添付書類八の一部補正

添付書類八を以下のとおり補正する。

添付書類十一の一部補正

第 1.4.14 図 弾性設計用地震動 Sd-3-3 の時刻歴波形

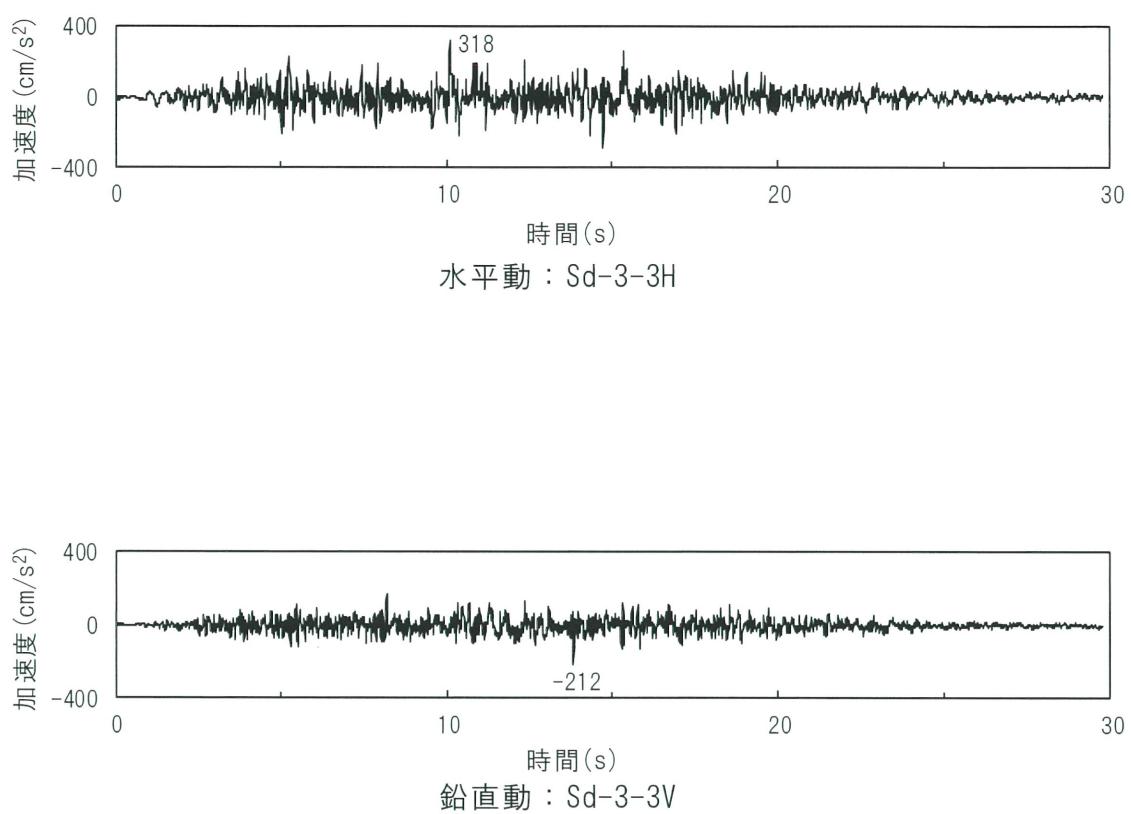
頁	行	補 正 前	補 正 後
8(3)-目-1	上 4	令和 <u>2</u> 年 <u>9</u> 月 <u>16</u> 日付け原規規発第 <u>2009168</u> 号をもって…	令和 <u>5</u> 年 <u>2</u> 月 <u>8</u> 日付け原規規発第 <u>2302083</u> 号をもって…
8(3)-目-1	上 9～ 上 10	…, 令和 <u>2</u> 年 <u>9</u> 月 <u>16</u> 日付け原規規発第 <u>2009168</u> 号で…	…, 令和 <u>5</u> 年 <u>2</u> 月 <u>8</u> 日付け原規規発第 <u>2302083</u> 号で…
8(3)-1-8		第1.4.14図 弾性設計用 地震動Sd-3-3の時刻歴波形	別紙8-1に変更する。

第1図 本店組織及び発電所組織に係る体制（令和4年7月1日現在）

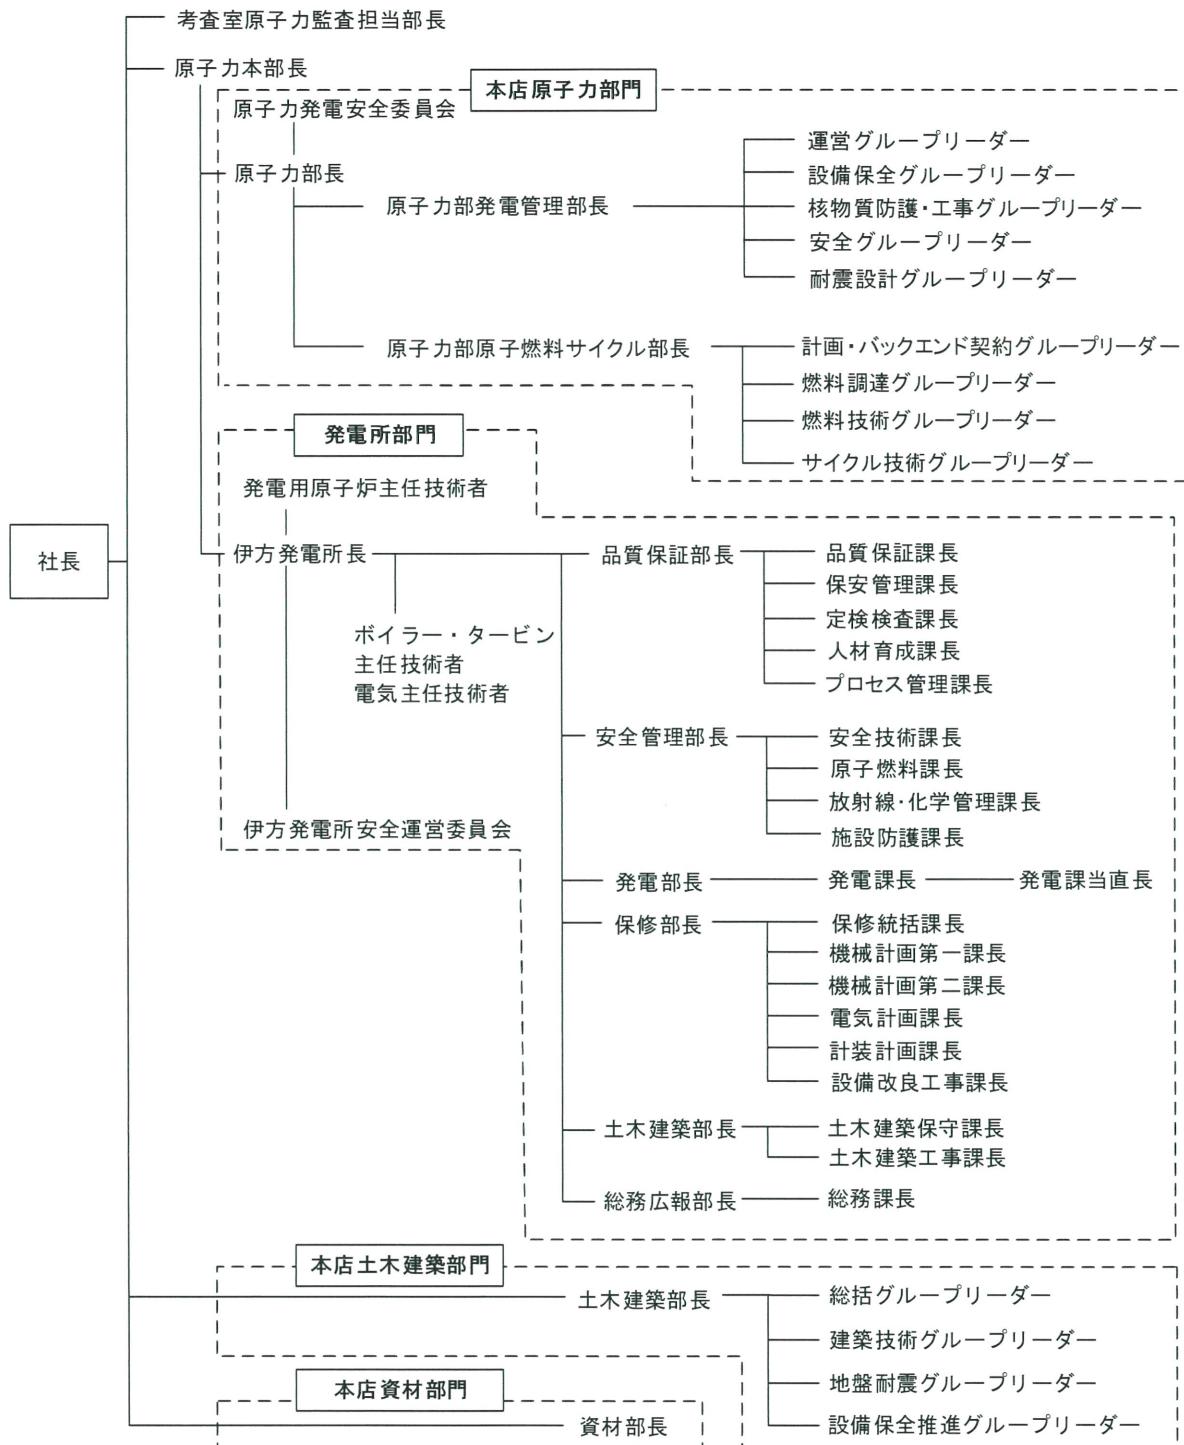
頁	行	補 正 前	補 正 後
11-4		第1図 本店組織及び発電所組織に係る体制（令和3年3月1日現在）	別紙11-1に変更する。
